Hiermit informiert RICOH IMAGING COMPANY, LTD über die Aktualisierung der Firmware für die PENTAX K-3 Mark III auf Version 1.41

Neuerungen durch die Firmware 1.41 / 03.03.22

PENTAX K-3 Mark III Firmware Aktualisierung auf Version 1.21

Neu mit der Fw Version 1.10: Elektronischen Verschluss

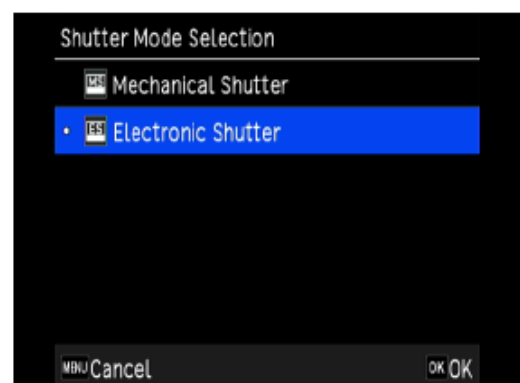
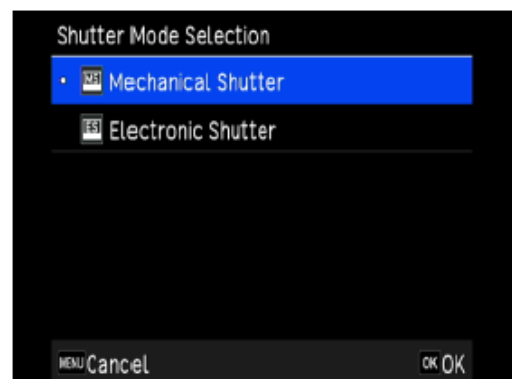
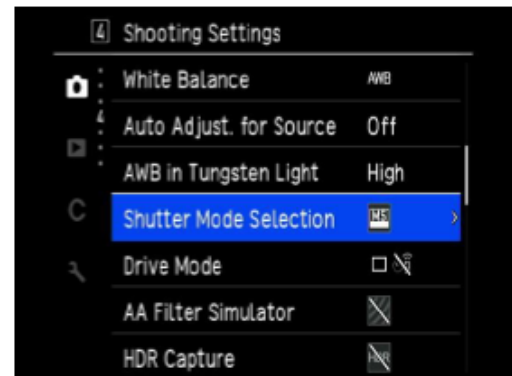
Im Menü [Aufnahmeeinstellungen] wurde die Funktion [Verschlussmodus-Auswahl*] hinzugefügt.

- Mechanischer Verschluss*
- Elektronischer Verschluss*

*Durch einen Übersetzungsfehler

heißt es im Menü:

Blendenmodus Auswahl

Mechanische Blende

Elektronische Blende

Wenn der elektronische Verschluss ausgewählt ist, steht der Verschlusszeitenbereich von 1/16000 Sek. bis 30 Sek. zur Verfügung.

1. Custom Image Funktion um Bildstil [SATOBI] erweitert.

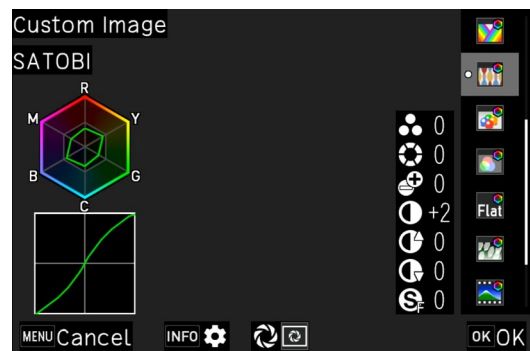
Dieser Bildstil erzeugt ein Bild, das die Farben mit ausgeprägtem Cyanblau, stumpfem Gelb und verblasstem Rot darstellt, was an Farbfotos aus den 60er und 70er Jahren erinnert.
